島根原子力発電所2号機
解析コードについて
(審査会合における指摘事項の回答)

平成27年11月19日
中国電力株式会社

2. 主な指摘事項への回答(その1)

図3-5 FARO試験装置の概要

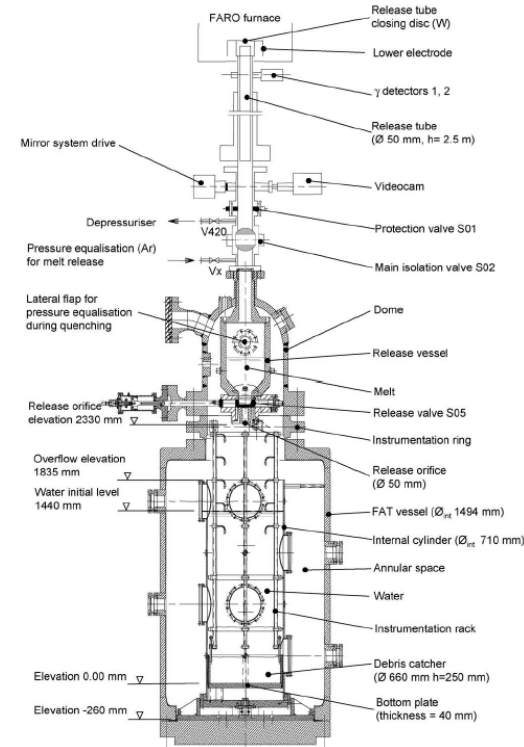
(指摘事項)(MAAP:FCI)圧カスパイクモデルとFARO実験による妥当性確認について説明すること。

付録1 FARO試験によるMAAPの圧カスパイクモデル妥当性確認

1. FARO試験の概要

FCIの代表的試験であるFARO試験は、 $\text{UO}_2/\text{ZrO}_2/\text{Zr}$ 溶融混合物を噴出させ、装置下部の冷却材との相互作用を検証する試験である。

2. MAAPコードによるFARO試験の検証解析

MAAPコードでは、溶融デブリー冷却材相互作用を計算し、圧カスパイクを取り扱うモデルに関するパラメータのうち、3つのモデルパラメータがFARO試験の検証解析によって妥当性を評価されている。

MAAP解析結果は、3つのパラメータに対して、最適値、最大値、最小値の組み合わせを用いて評価されている。

いずれの試験の圧力挙動も、MAAP解析結果では再現をみた。

また、デブリー粒子径及び堆積デブリー質量についても、MAAP解析結果の範囲内に良く再現されている。
